| Code interne PT | Nature des contraintes d'accessibilité Profil en travers | N° de fiche 1 |

Localisation:

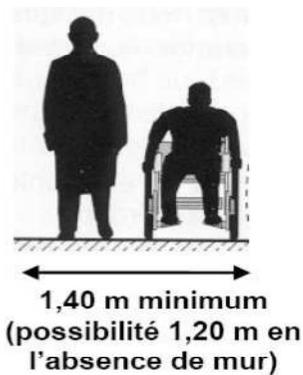
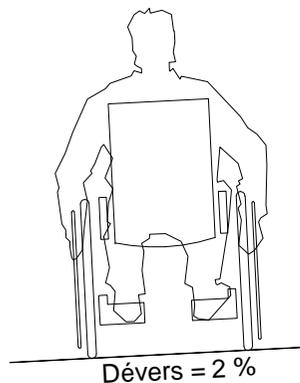
Dysfonctionnement constaté: absence de cheminement piéton

Type de travaux: réalisation d'un cheminement d'une largeur de 1.40 m minimum, sans obstacles.

N° de fiche
2

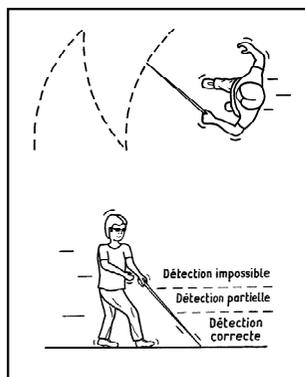
Dysfonctionnement constaté: grille E.P sur le cheminement piéton (largeur des fentes supérieure à 2 cm)

Type de travaux : remplacement de la grille E.P

N° de fiche
3

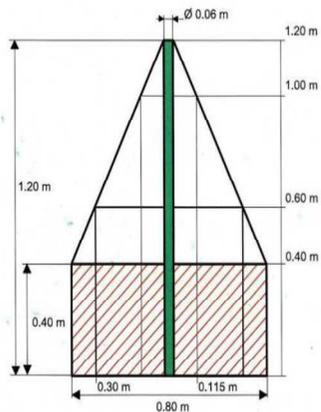
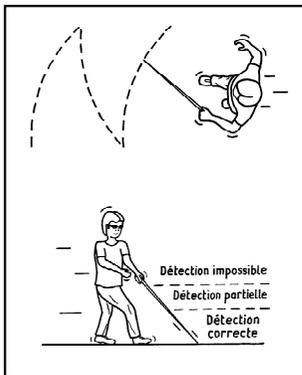
Dysfonctionnement constaté: grille E.P sur le cheminement piéton (largeur des fentes supérieure à 2 cm)

Type de travaux : remplacement de la grille E.P

| Code interne PT | Nature des contraintes d'accessibilité Profil en travers | N° de fiche 4 |

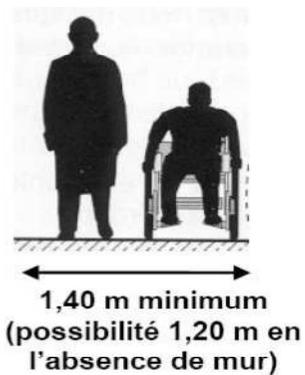
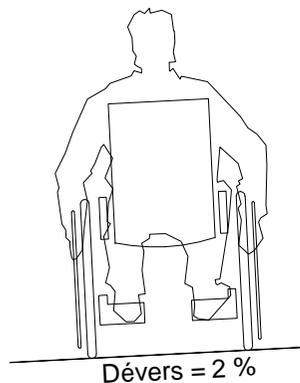
Dysfonctionnement constaté: discontinuité du cheminement piéton

Type de travaux: réalisation d'un cheminement d'une largeur de 1.40 m minimum, sans obstacles.

| <u>Code interne</u> PT | Nature des contraintes d'accessibilité Profil en travers | <u>N° de fiche</u> 7 |

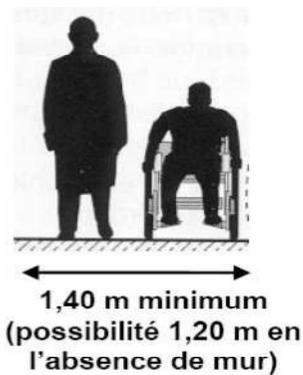
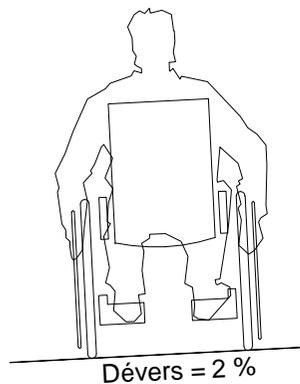
Dysfonctionnement constaté: largeur de cheminement inférieure à 1.40 m

Type de travaux: réalisation d'un cheminement d'une largeur de 1.40 m minimum, sans obstacles.

| <u>Code interne</u> PT | Nature des contraintes d'accessibilité Profil en travers | <u>N° de fiche</u> 9 |

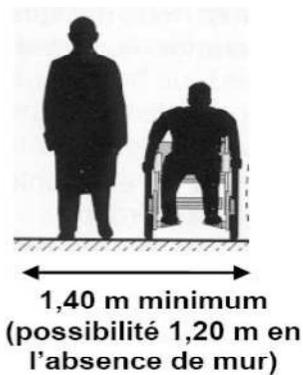
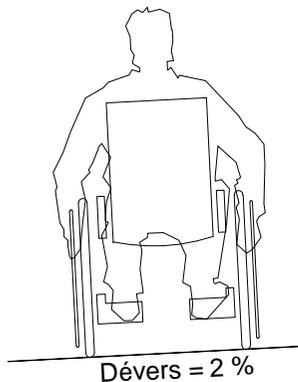
Dysfonctionnement constaté: discontinuité du cheminement piéton

Type de travaux: réalisation d'un cheminement d'une largeur de 1.40 m minimum, sans obstacles.

| Code interne PT | Nature des contraintes d'accessibilité Profil en travers | N° de fiche 11 |

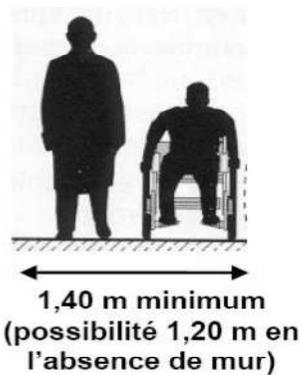
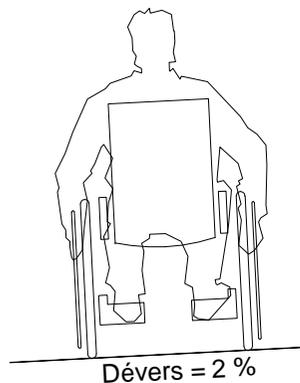
Dysfonctionnement constaté: largeur de cheminement inférieure à 1.40 m

Type de travaux: réalisation d'un cheminement d'une largeur de 1.40 m minimum, sans obstacles.

| <u>Code interne</u> PT | Nature des contraintes d'accessibilité Profil en travers | <u>N° de fiche</u> 13 |

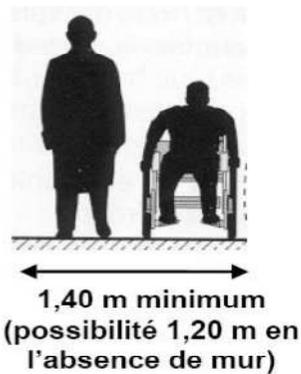
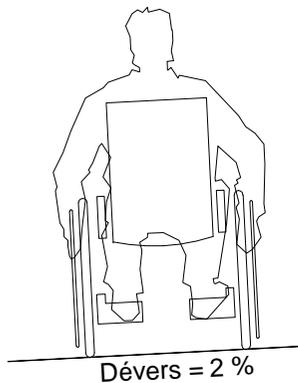
Dysfonctionnement constaté: absence de cheminement piéton

Type de travaux: réalisation d'un cheminement d'une largeur de 1.40 m minimum, sans obstacles.

| <u>Code interne</u> PT | Nature des contraintes d'accessibilité Profil en travers | <u>N° de fiche</u> 15 |

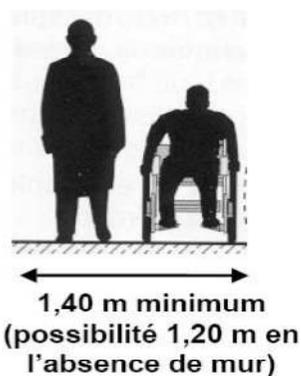
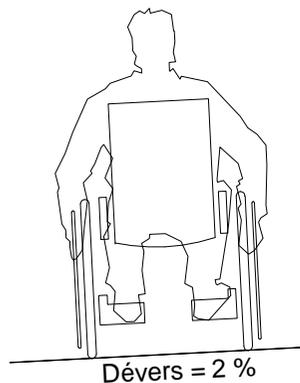
Dysfonctionnement constaté: largeur de cheminement inférieure à 1.40 m du fait de la présence d'un panneau publicitaire

Type de travaux: déplacement du panneau publicitaire.

| <u>Code interne</u> PT | Nature des contraintes d'accessibilité Profil en travers | <u>N° de fiche</u> 16 |

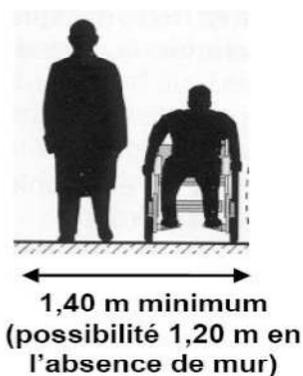
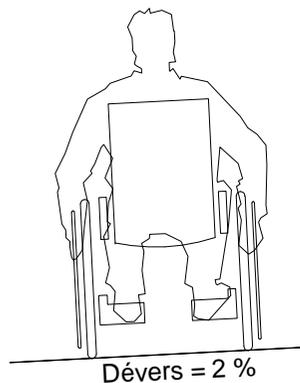
Dysfonctionnement constaté: largeur de cheminement inférieure à 1.40 m entre le coffret télécom et barrières

Type de travaux: déplacement du coffret télécom ou suppression des barrières.

| <u>Code interne</u> PT | Nature des contraintes d'accessibilité Profil en travers | <u>N° de fiche</u> 24 |

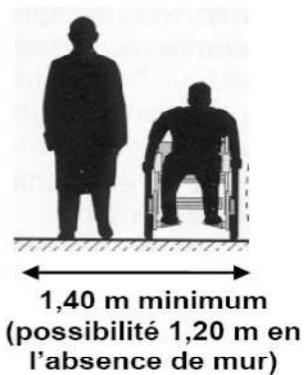
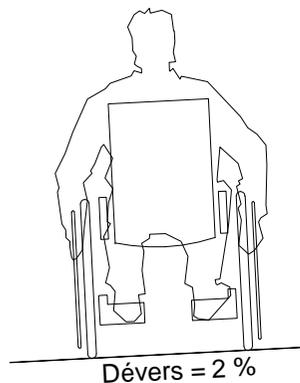
Dysfonctionnement constaté: largeur de cheminement inférieur à 1.40 m (véhicule empiétant sur cheminement)

Type de travaux: mise en place de potelets pour empêcher les véhicules d'empiéter sur le cheminement)

| Code interne SR | Nature des contraintes d'accessibilité Stationnement réservé | N° de fiche 25 |

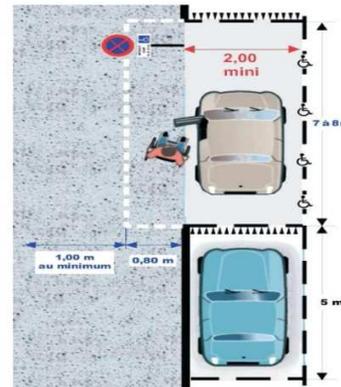
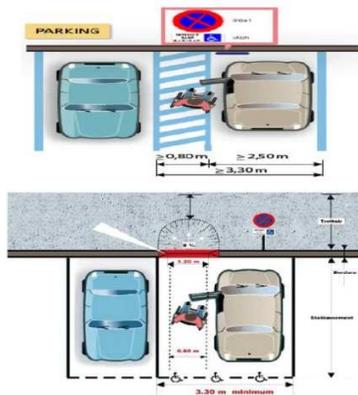
Dysfonctionnement constaté: absence de liaison entre le stationnement et le trottoir et pente du stationnement supérieure à 2% (3.3%)

Type de travaux : réalisation d'une abaissée de bordure au niveau du trottoir afin de permettre un accès depuis le stationnement et diminution de la pente du stationnement.

| <u>Code interne</u> PT | Nature des contraintes d'accessibilité Profil en travers | <u>N° de fiche</u> 27 |

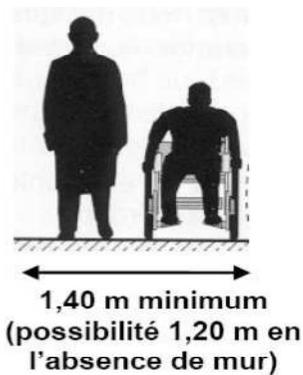
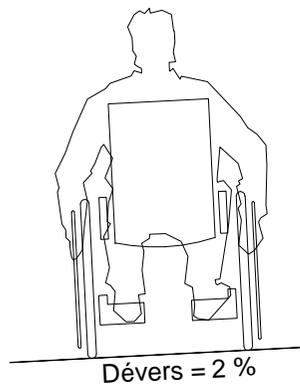
Dysfonctionnement constaté: discontinuité du cheminement piéton

Type de travaux: permettre l'accès du cheminement piéton depuis le parking.

| Code interne PT | Nature des contraintes d'accessibilité Profil en travers | N° de fiche 28 |

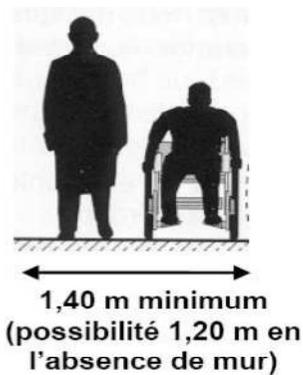
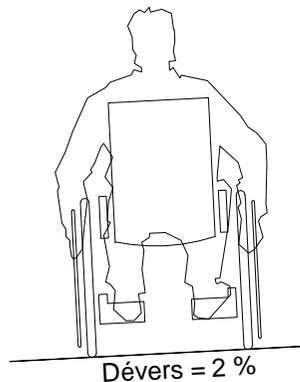
Dysfonctionnement constaté: largeur de cheminement inférieur à 1.40 m (lampadaire sur cheminement)

Type de travaux: déplacement des lampadaires afin d'obtenir une largeur de cheminement de 1.40 m

N° de fiche
29

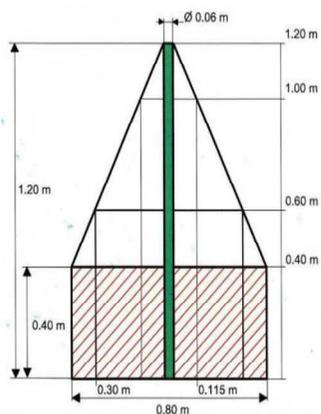
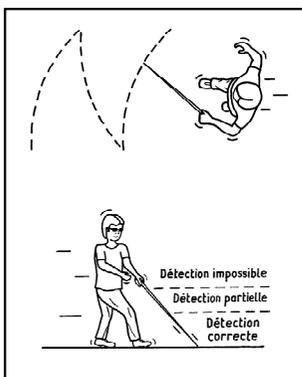
Dysfonctionnement constaté: grilles E.P sur le cheminement piéton (largeur des fentes supérieure à 2 cm)

Type de travaux : remplacement des grille E.P

| <u>Code interne</u> PT | Nature des contraintes d'accessibilité Profil en travers | <u>N° de fiche</u> 30 |

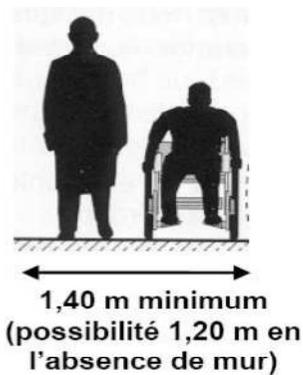
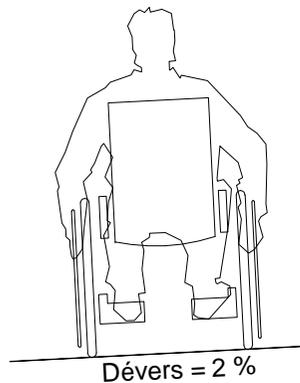
Dysfonctionnement constaté: absence de cheminement piéton conforme de part et d'autre de la rue

Type de travaux: réalisation d'un cheminement d'une largeur de 1.40 m minimum, sans obstacles.

| <u>Code interne</u> PT | Nature des contraintes d'accessibilité Profil en travers | <u>N° de fiche</u> 31 |

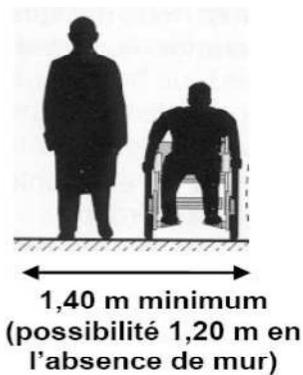
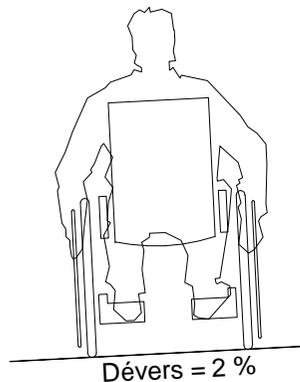
Dysfonctionnement constaté: absence de cheminement piéton conforme de part et d'autre de la rue

Type de travaux: réalisation d'un cheminement d'une largeur de 1.40 m minimum, sans obstacles.

| Code interne SR | Nature des contraintes d'accessibilité Stationnement réservé | N° de fiche 32 |

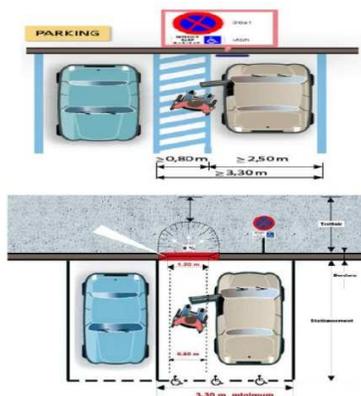
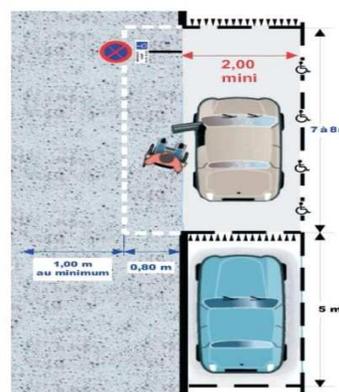
Dysfonctionnement constaté: absence de signalisation verticale et pente du stationnement supérieure à 2% (3.4%)

Type de travaux : mise en place de la signalisation verticale et diminution de la pente du stationnement.

| Code interne PT | Nature des contraintes d'accessibilité Profil en travers | N° de fiche 35 |

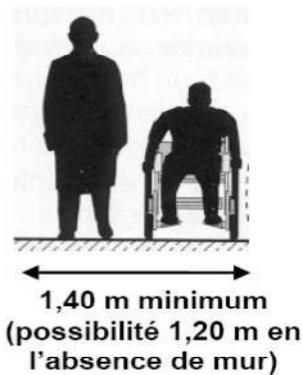
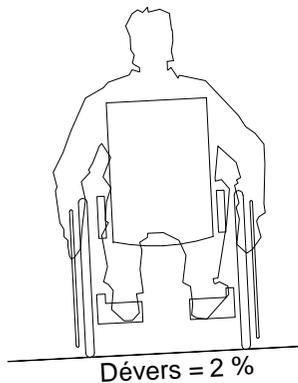
Dysfonctionnement constaté: largeur de passage inférieure à 1.40 m

Type de travaux: réalisation d'un passage d'une largeur de 1.40 m minimum,

| Code interne SR | Nature des contraintes d'accessibilité Stationnement réservé | N° de fiche 37 |

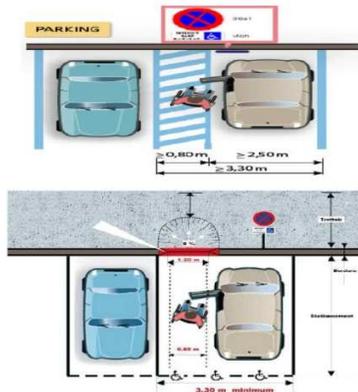
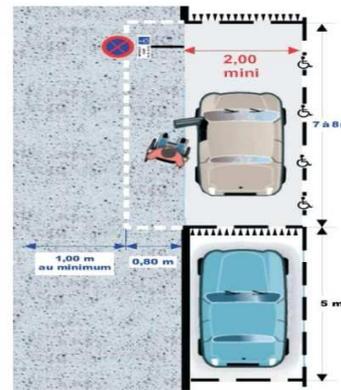
Dysfonctionnement constaté: largeur de stationnement inférieure à 3.30 m et signalisation horizontale et verticale non conforme

Type de travaux : réalisation d'un stationnement de 3.30 m de large et mise en place de la signalisation horizontale et verticale conforme
